OZNÁMENÍ ZMĚNY OPŽP 2014+		číslo OZ: 15
Zhotovitel:	STASPO spol. s r.o., Těšínská 254,716 00 Ostrava - Radvanice	
Investor:	Město Kopřivnice	Datum: 13.5.2021
Název akce: Odkanalizování místních částí Vlčovice a Mniší Registrační číslo: CZ.05.1.30/0.0/0.0/17_071/0006976		
Způsob odeslání / předání datum:	poštou <input type="checkbox"/>	e-mailem <input type="checkbox"/> faxem <input type="checkbox"/> osobně <input checked="" type="checkbox"/>
Odkazy na	specifikaci:	viz. příloha
	na výkresy:	viz. příloha
	na rozpočtové podklady:	viz. příloha
	na jinou část smlouvy:	-
Stavební objekt (číslo a název): TZ 02.1 Kanalizační stoky Mniší		
Původní řešení: Dle projektová dokumentace bylo počítáno s opravou místních komunikací pouze v místě rýh. Investor předem předpokládal, že bude nutno provést opravy nad rámec předpokladu PD, proto součástí SoD byla opce, která stanovuje povinnost zhotovitele provést práce nad rámec původního rozsahu oprav komunikací.

ZMĚNOVÝ LIST OPŽP 2014+		číslo ZL: 15
Zhotovitel:	STASPO spol. s r.o., Těšínská 254,716 00 Ostrava - Radvanice	
Změnový list vystavil:	[REDACTED]	
Datum:	26.7.2022	
Stavební objekt (číslo a název): Dle projektová dokumentace bylo počítáno s o

POZ 15.3

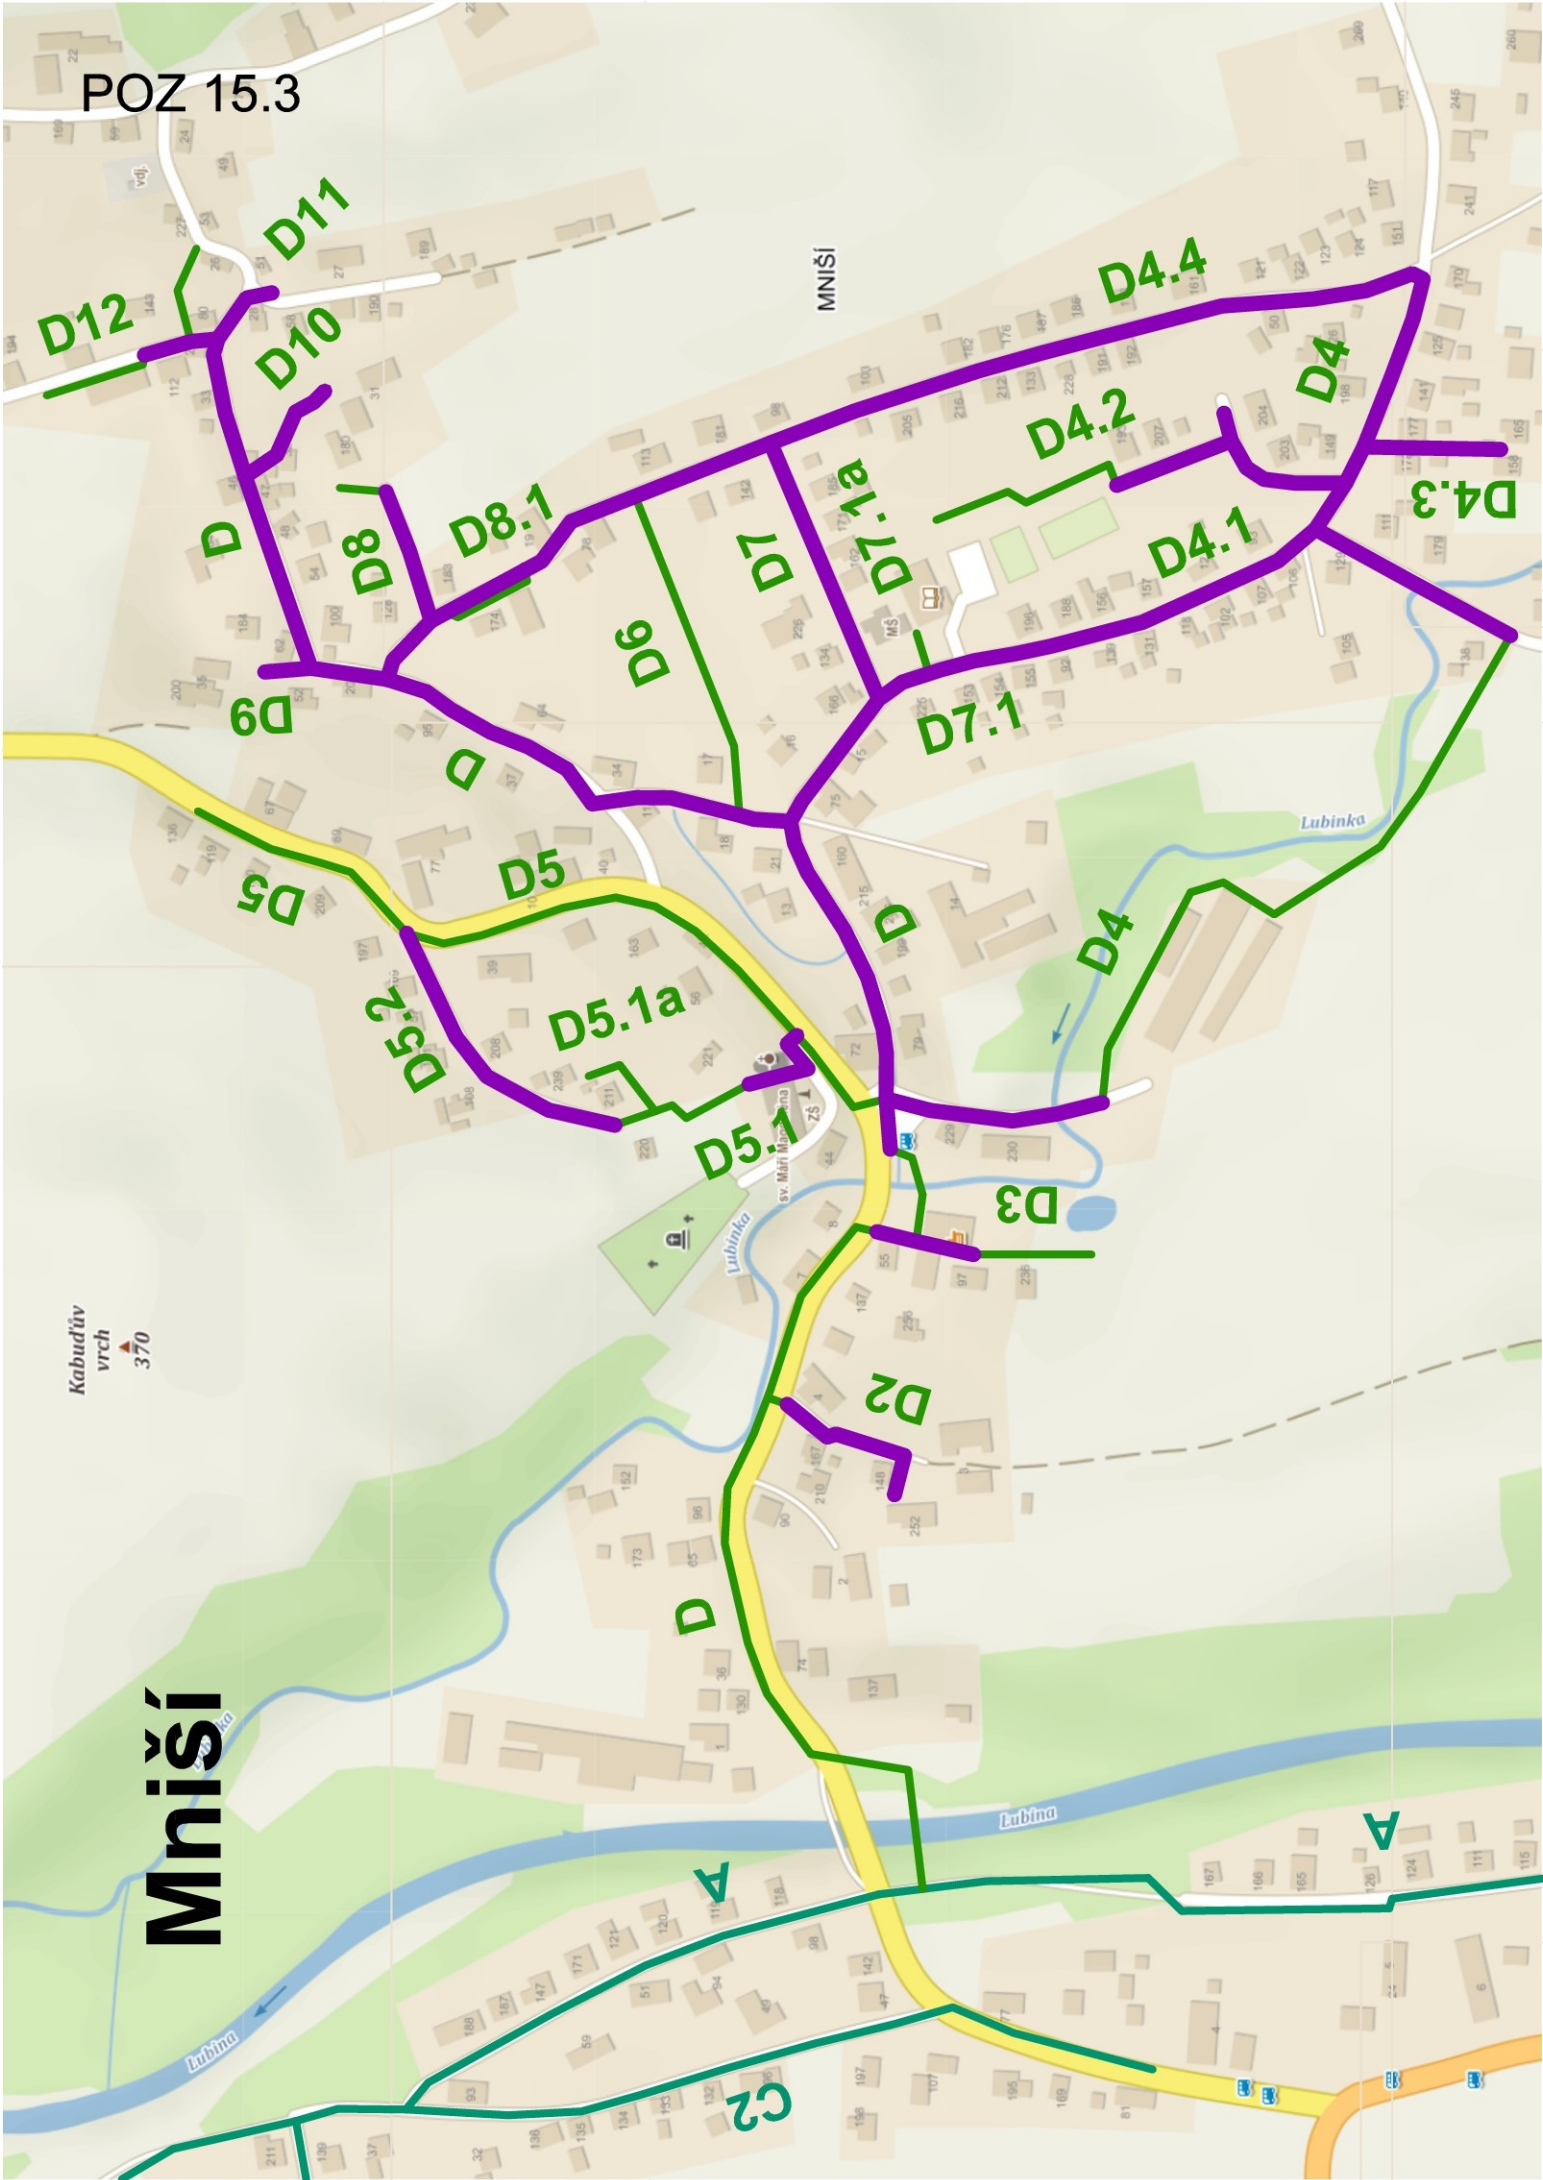
Návrh řešení: Navýšení rozsahu oprav místních komunikací na základě opce uvedené ve SOD dle skutečného zaměření ploch a stavu místních komunikací. Tato změna řeší odstranění stávajících vrstev komunikací a zřízení podkladních vrstev v rámci rozsahu opční obnovy komunikací.		
Počet připojených listů specifikací:		
Důvod vícepráce / méněpráce ve vazbě na zákon 134/2016, § 222: Jedná se o vyhrazenou změnu dle odst. II.8 SoD.		
odstavec 2, § 222 <input checked="" type="checkbox"/>	odstavec 5, § 222 <input type="checkbox"/>	odstavec 6, § 222 <input type="checkbox"/>
odstavec 4, § 222 <input type="checkbox"/>		odstavec 7, § 222 <input type="checkbox"/>
Oznámení vydává: zhotovitel		
Stanovisko technického dozoru stavby: souhlas daný podpisem [redacted]		
Stanovisko projektanta stavby: souhlas daný podpisem [redacted]		
Přílohy: POZ 15/1 – položkový rozpočet POZ 15/2 – pasportizace POZ 15/3 – situace
